TECHNICAL BULLETIN 021

07/12/2007

STT-1 / KAMREM / TILLAGDA VÄRDEN

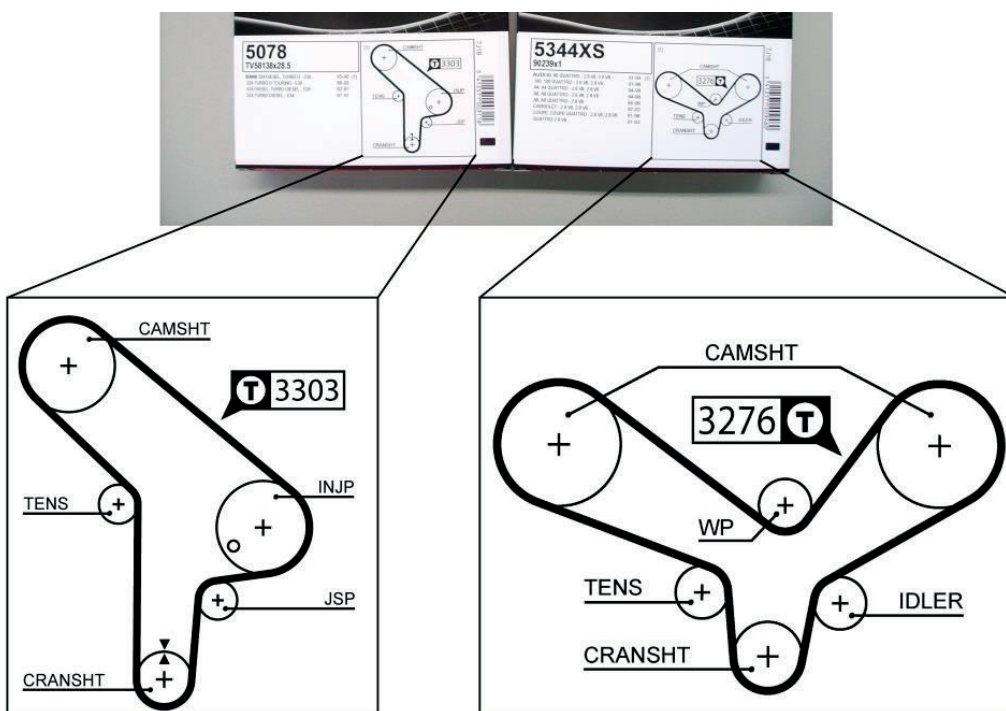
2007 uppdaterade vi datachipet i vår akustiska spänningsprovare STT-1. Nuvarande chip av version "006" behöver inte längre uppdateras. Nya spänningsvärden för våra PowerGrip®-kamremmar framgår av en kod som ska läggas in i STT-1. Koden finns tryckt på förpackningen till alla PowerGrip®-remmar och -satser.

Koden är kopplad till ett T-nummer, till exempel **T 3500**.

För PowerGrip®-rem 5078, som används för BMW 2.4 D/TD-motorer är koden 3303.

För PowerGrip®-rem 5344XS som används för motorerna Audi 2.4, 2.6 och 2.8 anges koden 3276.

När du har angett koden och tryckt på Enter-knappen  visas koden på skärmen för att bekräfta att värdet har hittats i databasen. Du kan sedan fortsätta med spänningskontrollen på vanligt sätt.

Om ritningen på förpackningen endast visar , använd remmens artikelnummer.

Om ritningen på förpackningen visar , använd den tryckta koden.
